新疆金盛镁业有限公司镁合金产业循环经济建设技改提升项目干式变压器供货及指导安装项目答疑澄清公告

一、项目编号：0625-26106260

二、项目名称：镁合金产业循环经济建设技改提升项目干式变压器供货及指导安装项目

2000KVA 变压器：

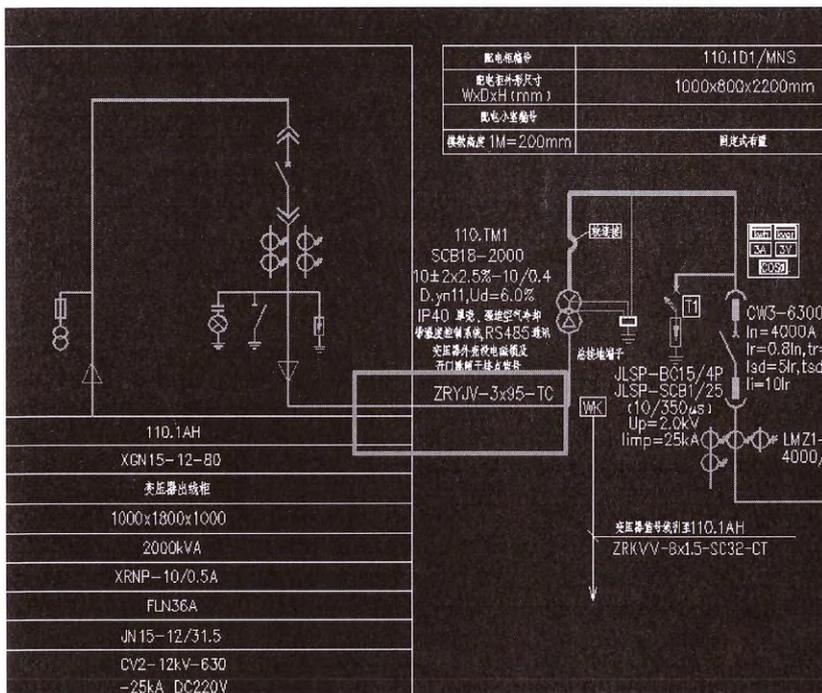
问题 3、招标文件中明确 18 套输入端母线为本次招标供货范围，规格型号及接法标注“按设计图纸要求”，通过物采云平台获取的招标文件全套资料中，未包含该输入端母线对应的设计图纸，由于输入端母线的规格型号（如导体材质、截面尺寸、长度、连接方式、防护等级等）、安装固定要求、与变压器及低压开关柜的接口适配参数等核心信息均依赖设计图纸确定，若无设计图纸，无法准确进行产品选型、生产制造及投标报价，也无法确保供货产品与现场安装需求一致。

1. 请提供 18 套输入端母线对应的完整设计图纸；2. 若暂无完整设计图纸，请先提供输入端母线的核心技术参数（含导体材质、截面尺寸、长度、连接方式、防护等级、与变压器 / 低压

开关柜的接口适配要求、安装固定标准等），以保障投标报价及产品生产的准确性；

答：1-2、变前柜至变压器的电缆型号、截面、连接方式等详见如下截图，每面变前柜至变压器的高压电缆长度按照 10 米设计：
